Keuringsverslag van een elektrische laagspanning- en zeer lage spanningsinstallatie

NIET CONFORM

Straatnaam	Poortendriesstraat
Huisnummer	12
Busnummer	
Postcode	9340
Gemeente	Lede
Land	België

Controlebezoek van een oude huishoudelijke elektrische installatie van een wooneenheid bij verkoop op vraag van de verkoper volgens (KB 08/09/2019) - AREI Boek 1- 8.4.2. en 8.2.1. en 4.2.4.3.

Afbeelding schakel- en verdeelbord:

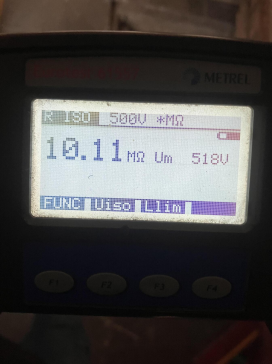
- I5.07 Verdeelbord dient vervangen te worden, de beschermingsgraad tegen rechtstreekse aanraking is onvoldoende. (Boek 1 Onderafdeling 4.2.2.3.)
- I5.09 De genaakbare, naakte onder spanning staande delen zijn onvoldoende afgeschermd. (Boek 1 Afdeling 5.1.4. en 4.2.2.3.)

- I5.10 Niet gebruikte invoeringen van het verdeelbord zijn niet correct of onvoldoende afgedicht. (Boek 1 Afdeling 5.1.4. en 4.2.2.3.)
- I5.13 De nominale spanning dient duidelijk vermeld te worden op een oordeelkundig gekozen plaats. (Boek 1 Onderafdeling 3.1.3.3.)
